**Avis délégué de la Mission régionale d'autorité environnementale
de Nouvelle-Aquitaine sur le projet de mise en compatibilité par
déclaration de projet n°3 du plan local d'urbanisme
intercommunal (PLUi) partiel de la communauté d'agglomération
de GrandAngoulême relatif aux projets de parc photovoltaïque et
de zone d'activités économiques dans la commune
de La Couronne (Charente)**

n°MRAe 2025ANA28

dossier PP-2024-16975

Porteur du Plan : communauté d'agglomération de GrandAngoulême

Extrait du plan de zonage avant (en haut) et après (en bas) la mise en compatibilité
(Source : rapport de présentation du dossier pages 37 et 38)

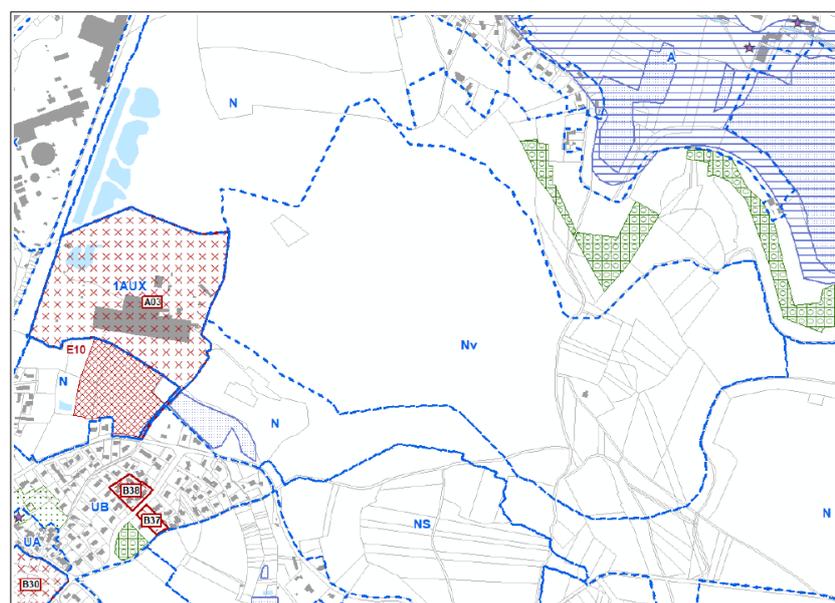
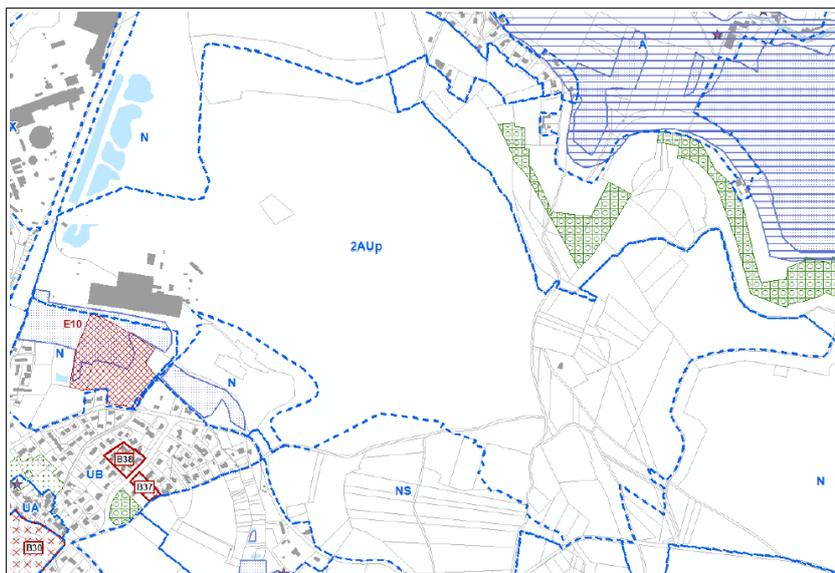
Il convient en outre de faire apparaître clairement les évolutions apportées par la mise en compatibilité au règlement graphique du PLUi par rapport à sa version initiale en présentant notamment un tableau des surfaces des zonages avant et après la mise en compatibilité.

Par ailleurs, il apparaît que l'évaluation d'impact dans son ensemble est établie sur la base de l'implantation d'une surface de parc de 44 hectares de panneaux, alors que la mise en compatibilité du PLU rend possible, par le zonage Nv, la réalisation potentielle d'une installation sur une surface totale de 64 hectares. C'est cette surface qui sert à l'évaluation d'impact et qui fait foi réglementairement au titre de la procédure d'urbanisme et non la connaissance à date des éléments du projet de parc aujourd'hui envisagé.

La MRAe recommande de mener l'évaluation environnementale de la mise en compatibilité du PLUi au vu du projet de règlement écrit et graphique donnant des droits à construire et incluant des mesures d'évitement-réduction, et non selon les hypothèses et les mesures des projets actuellement en cours de définition.

Carte de synthèse des enjeux faune, flore, habitats
 (Source: rapport de présentation de la mise en compatibilité du PLUi page 24)

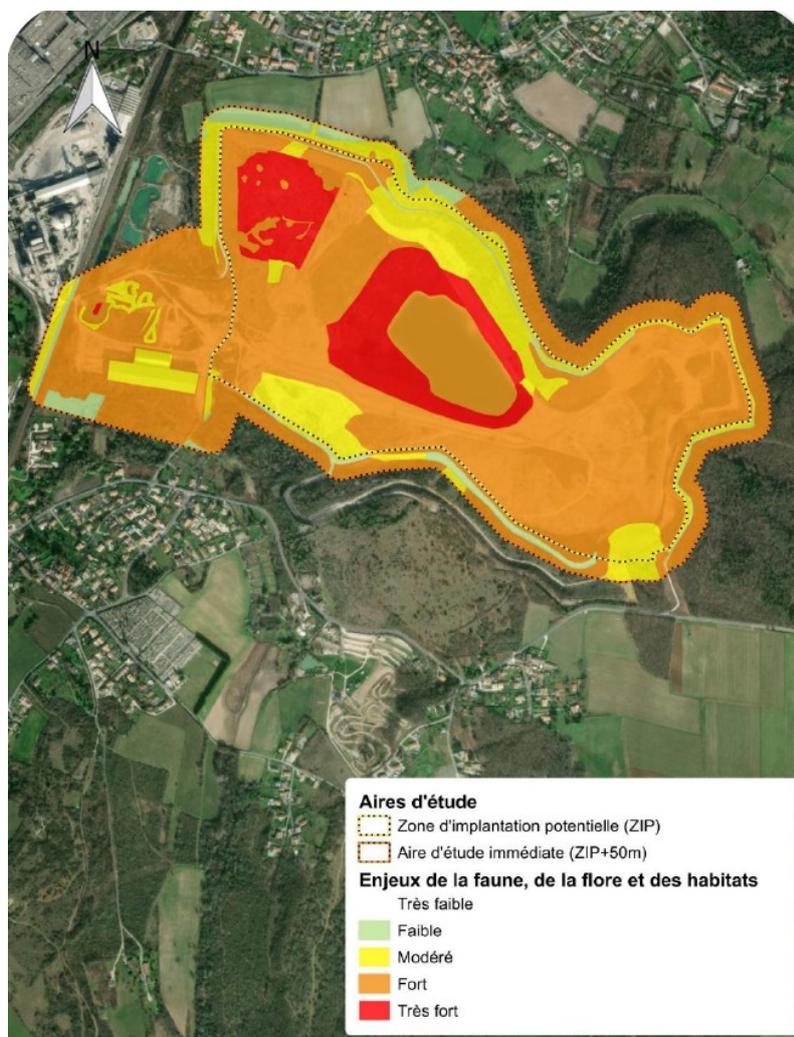
L'ancienne carrière est ainsi occupée, selon le dossier, par un écosystème riche présentant des enjeux environnementaux importants. Des niveaux d'enjeux écologiques faune, flore, habitats, jugés forts à très forts ont été mis en évidence sur la quasi-intégralité du site concerné par la mise en compatibilité (Cf. carte de synthèse ci-après).

Pour préserver les milieux sensibles, la mise en compatibilité prévoit le reclassement en zone naturelle N des parties nord-ouest des secteurs de projets de parc photovoltaïque et de ZAE ainsi que des boisements périphériques. Les espaces les plus sensibles auraient pu bénéficier d'un reclassement en zone naturelle NS correspondant aux espaces de grande sensibilité environnementale.

L'évitement des autres secteurs n'est pas évoqué alors qu'ils présentent des enjeux forts et très forts.

La MRAe considère que l'évaluation environnementale stratégique au stade de la planification territoriale, en privilégiant la réduction et la compensation au lieu de l'évitement d'incidences sur des enjeux forts à très forts, n'a pas été menée à son terme. Les investigations ayant mis en évidence des enjeux environnementaux forts à très forts sur la zone 2AUx actuelle, elle demande la mise en œuvre d'une protection réglementaire, par exemple par un classement pour des motifs écologiques ou paysagers (articles L. 151-23 ou L. 151-19 du Code de l'urbanisme).
